P. Góbelki
pr. o pilyi wronie
10.01/11

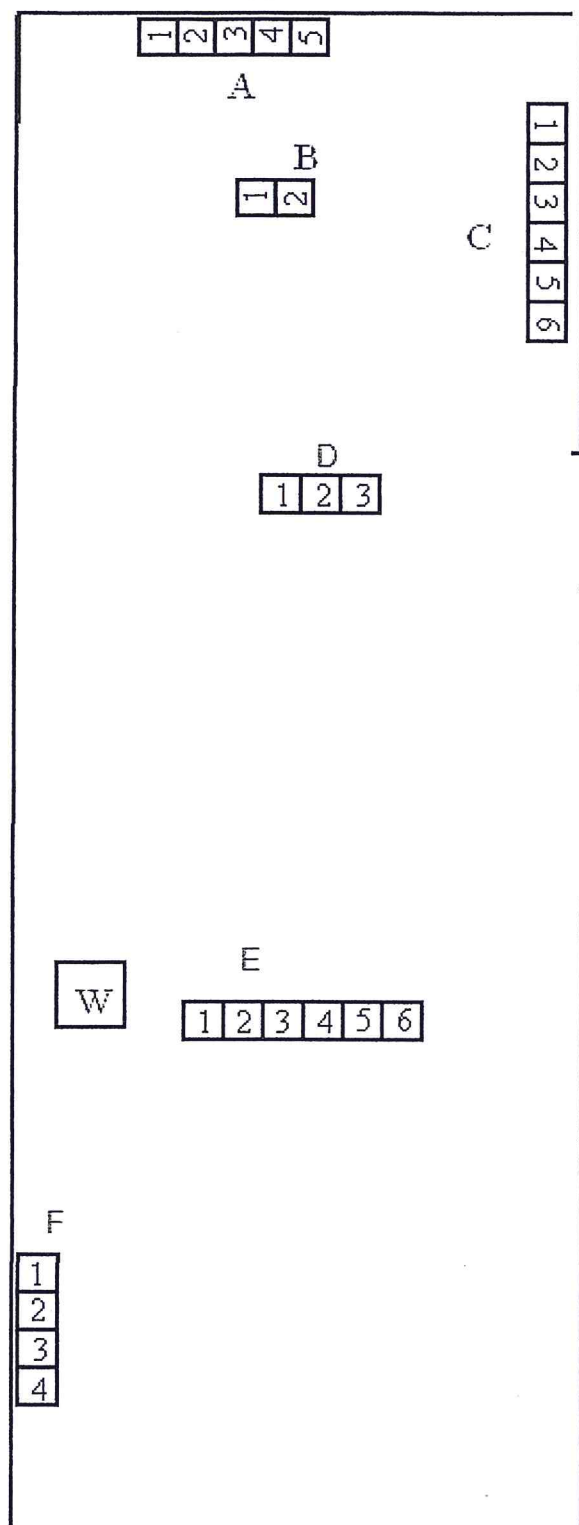
Podczas wykonywania prac stwierdzono przenikanie dymu pomiędzy przewodami komina B komina C i komina D.

Sytuacja taka może powodować przenikanie spalin i dymu również w częściach stropów na wszystkich piętrach.

Zalecam szlamowanie przewodów dymowych oraz zabezpieczenie wkładami kominowymi przewodów spalinowych.
